部品製造部(コネクタ)

46F-10-017

不具合連絡書

配信先	製造部長	製造副部長	品証(副)部長	営業部門	生産管理部門	生産部門	技術部門	メンテナンス部門	めっき部門	精密研削部門	生産技術部門	品質技術部門	品質保証部門			承認	確認	作成	
																近藤 14.10.31 広司		近藤 14.10.31 広司	
連絡受理日					2014/10/31 10:39:13														
不具合受付者名					品質保証部品質保証三課 近藤 広司														
客先名					京セラコネクタプロダクツ株式会社										連絡者名				生産管理課 佐々木様
客先よりの連絡方法					FAX														
受付区分					不良														
仕様番号 / 品名					82 8077 999 002 000										/				8077 SHIELD PLATE 002
ロットNo.					4X10SS101-05														
対象数量					65,000

略図(必要な場合のみ)

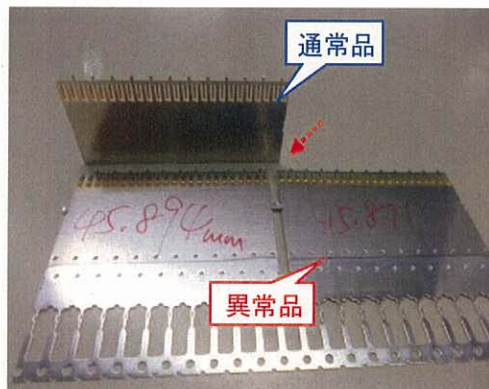
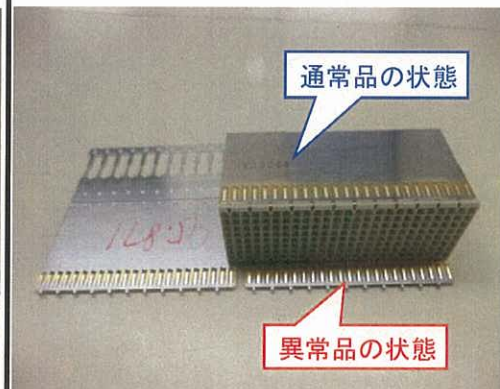
不具合内容 寸法不良

製品長さ規格値49.85±0.05mm
 ⇒ 実測値45.894mm、45.871mm有り
